**Всемирный форум для согласования правил
в области транспортных средств****Рабочая группа по пассивной безопасности****Пятьдесят девятая сессия**

Женева, 9–13 мая 2016 года

**Правила № 129 (усовершенствованные детские
удерживающие системы)****Предложение по поправкам серии 02 на этапе 2
разработки Правил № 129 (усовершенствованные
детские удерживающие системы)****Представлено экспертом от Франции***

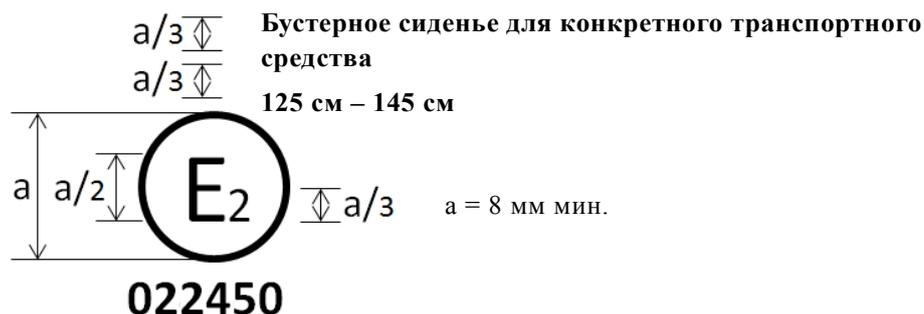
Усовершенствованная детская удерживающая система, на которой проставлен вышеуказанный знак официального утверждения, может устанавливаться на любом сиденье, совместимом с «бустерным сиденьем размера i», и использоваться в размерном диапазоне 100–125 см; она официально утверждена во Франции (E 2) под номером 022439. Номер официального утверждения указывает, что официальное утверждение было предоставлено в соответствии с требованиями Правил, касающимися официального утверждения усовершенствованных детских удерживающих систем, используемых на борту автотранспортных средств, с внесенными в них поправками серии 02. Кроме того, на знаке официального утверждения должно быть указано название Правил, а после него – серия поправок, в соответствии с которыми было предоставлено официальное утверждение.

Рис. 3

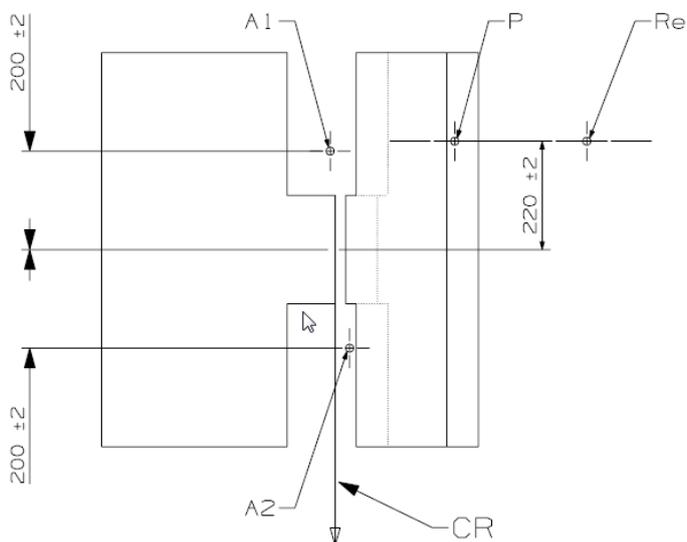
Определение креплений ремня

В следующей таблице приведены точки креплений ремня.

Направление	Верхняя точка крепления (P)			Пряжка (A2)			Нижняя внешняя (A1)		
	X	Y	Z	X	Y	Z	X	Y	Z
Расстояние (мм)	-240	-220	-630	-29	200	59	10	-200	14,5

Рис. 4

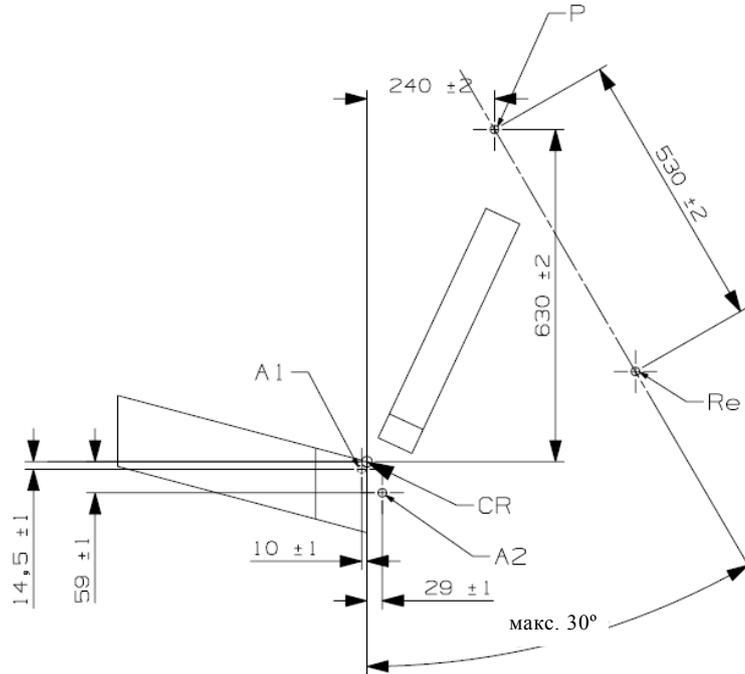
Вид сбоку – Стенд с креплениями ремня (общий допуск: ± 2 мм)

«Re» находится на осевой линии бобины втягивающего устройства».

Рис. 1
Конфигурации стандартного ремня безопасности

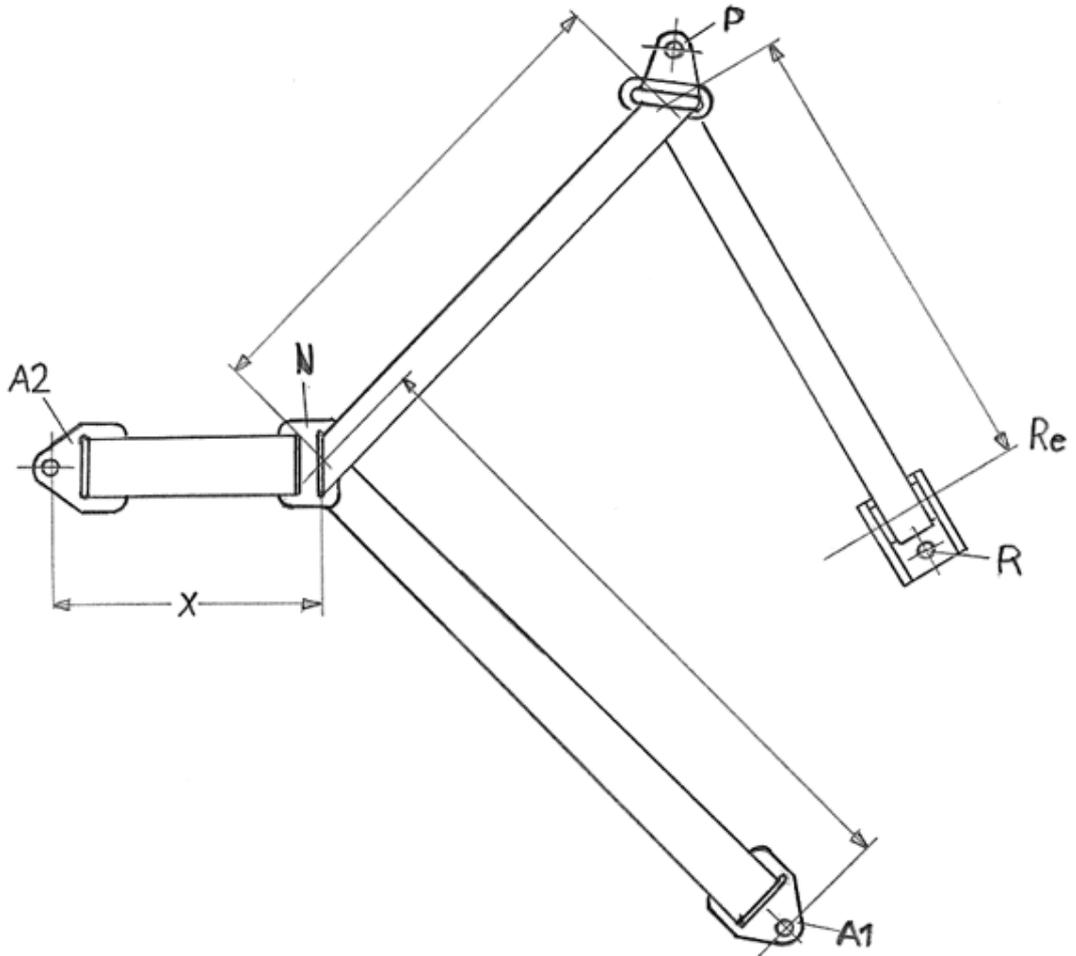
1. Ремень безопасности для динамического испытания и для требований, касающихся максимальной длины, изготавливают в соответствии с одной из конфигураций, показанных на рис. 1. Эти конфигурации представляют собой трехточечный втягивающийся ремень.

2. Трехточечный втягивающийся ремень имеет следующие жесткие части: втягивающее устройство (R), верхнюю направляющую (P), две точки крепления (A1 и A2) (см. рис.1) и центральную часть (N, подробно изображена на рис. 3). Втягивающее устройство должно соответствовать требованиям Правил № 16 (пункт 6.2.5.2.2) в отношении силы втягивания. Диаметр бобины втягивающего устройства составляет $33 \pm 0,5$ мм [пример приведен в Общей резолюции № 1 (ОР.1)].

Значение X на рис. 1 ниже составляет 200 ± 5 мм. Эффективная длина ляжки между A1 и осевой линией бобины втягивающего устройства Re (когда ляжка полностью вытянута, включая минимальную длину, равную 150 мм, для испытания усовершенствованной детской удерживающей системы) составляет $[2820] \pm 5$ мм и измеряется по прямой линии без нагрузки и на горизонтальной поверхности. Эта длина может быть увеличена для испытания категории ограниченного использования; для всех категорий с установленной усовершенствованной детской удерживающей системой в бобине втягивающего устройства должна оставаться ляжка длиной не менее 150 мм.
4. К ляжке ремня предъявляются следующие требования:
 - a) материал: прядомое полиэфирное волокно;
 - b) ширина: 48 ± 2 мм при 10 000 Н;
 - c) толщина: $1,0 \pm 0,2$ мм;
 - d) относительное удлинение: $8 \pm 2\%$ при 10 000 Н.
